LINEA AV/AC TORINO – VENEZIA Tratta VERONA – PADOVA

PROGETTO ESECUTIVO

VIADOTTO 'SU RIO GUA' AV/AC DAL Km 34+047,75 AL Km 34+125,75

Relazione di modifica PD/PE

Confronto fondazione pila 13

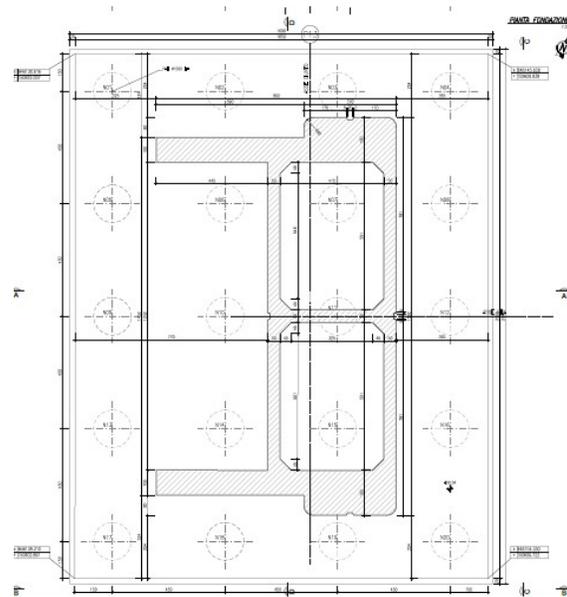
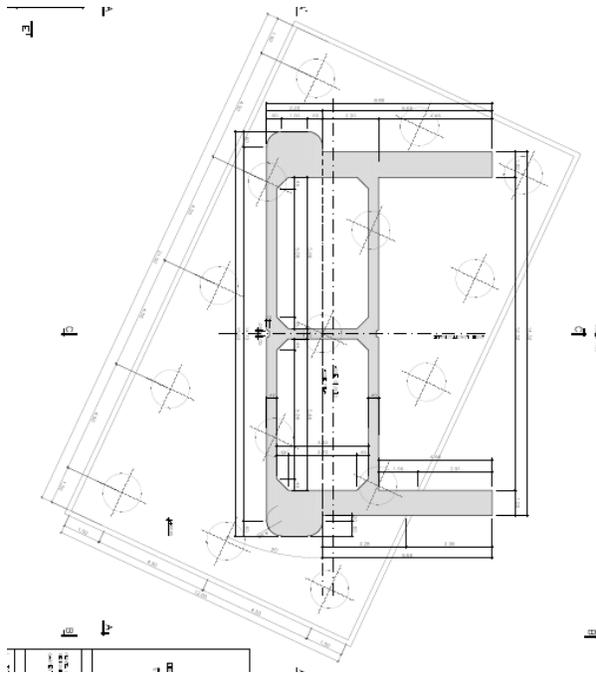
La principale modifica apportata a quanto previsto a PD, è stata la rotazione del plinto in modo tale da rendere l'asse di quest'ultimo parallelo e concidente all'asse della pila.

- D.5. Valutare la possibilità di rettificare le fondazioni delle pile 13 e 14 in modo da ottimizzare il comportamento della palificata. In particolare, per la pila 14 ciò consentirebbe di evitare che il muro laterale di chiusura dell'arco termini a sbalzo dal plinto di fondazione. Correggere.

Recepito negli elaborati IN1712EI2BZVI09B4001A e IN1712EI2BZVI09B4005A.
